要求図面では表せない建築物の計画上の要点等について、次の(1)～(10)を具体的に記述又は図示する。

【イメージ図記入欄(必ず記入すること)】

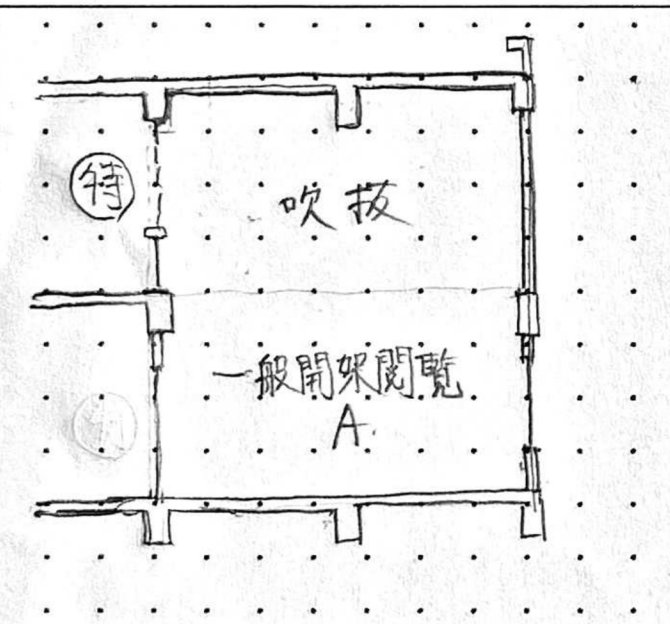
一般開架閲覧室Aについて上部に吹抜があるため面積区画のため吹抜に接する2階部分に特定防火設備を設けた。また階段室及びエレベータは3層分を貫通しているため開口部を特定防火設備とした。
面積区画は ～ どの表現にしてもパー 堅穴区画は ～

【イメージ図記入欄(必ず記入すること)】

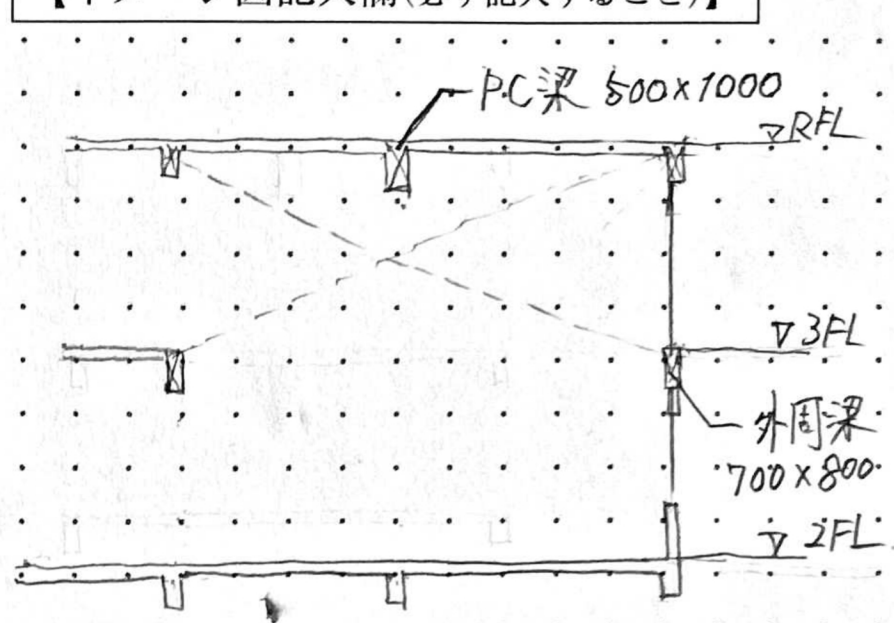
吹抜部には柱を設けない計画とするため柱を抜いた箇所の梁はPC梁とし、梁断面を500mm×1000mmにて計画して、PC梁を支持する柱は他の柱よりもサイズアップし800mm×800mmとした。また吹抜に接する3FLの外周梁はスラブが取り付けられないため、梁の弱軸剛性に考慮し、梁断面を700mm×800mmとした。
通常より寸法に配慮しているが、外周梁の寸法をサイズアップし、何らかの理由で。
